改善箇所説明図

識別：改善後は燃料ポンプフィルターフランジ部に保護フィルムが貼り付けられているため、特別な識別は行わない。また、点検整備記録簿の該当欄に「日付、走行距離、実施者名、リコール：外-2483」と記入する。

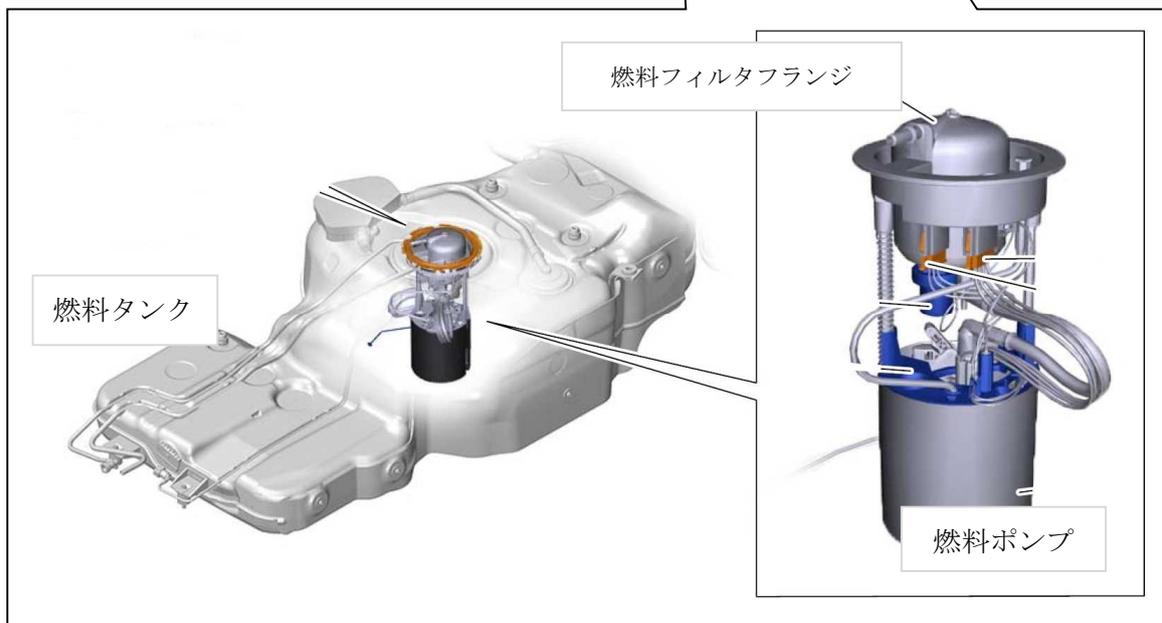
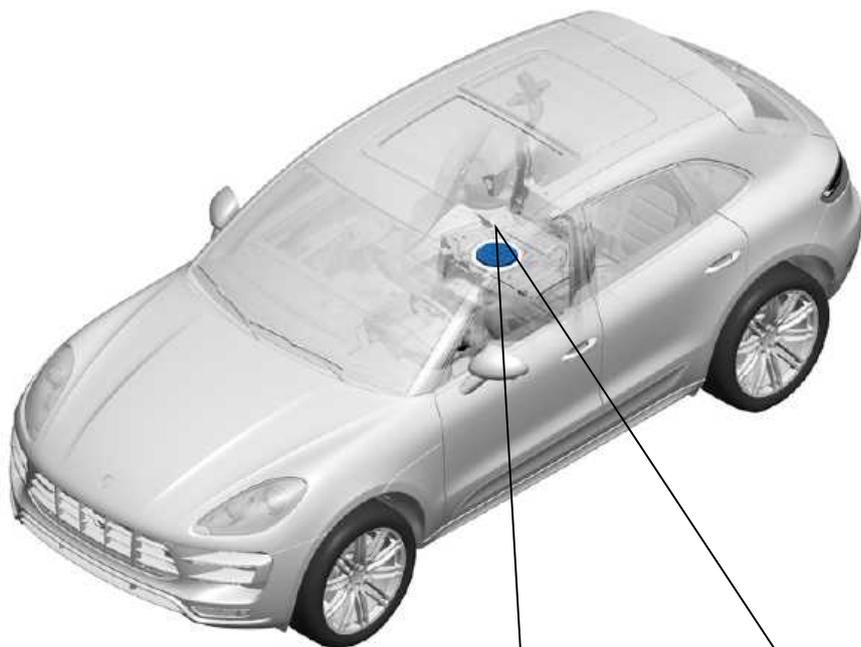
基準不適合箇所

基準不適合発生箇所

燃料装置において、燃料ポンプフィルターフランジの取付位置が不適切なため、当該フランジ部が雨水等の被水により早期に劣化することがある。そのため、フランジ部の強度が低下し、そのままの状態で使用を続けると、燃料の圧力によりフランジ部に亀裂が生じ、亀裂部位から燃料が漏れるおそれがある。

保護フィルム

改善措置の内容

全車両、燃料ポンプフィルターフランジ部に保護フィルムを貼り付ける。なお、当該フランジ部を点検し、変色している場合は、新品に交換したうえで、保護フィルムを貼り付ける。
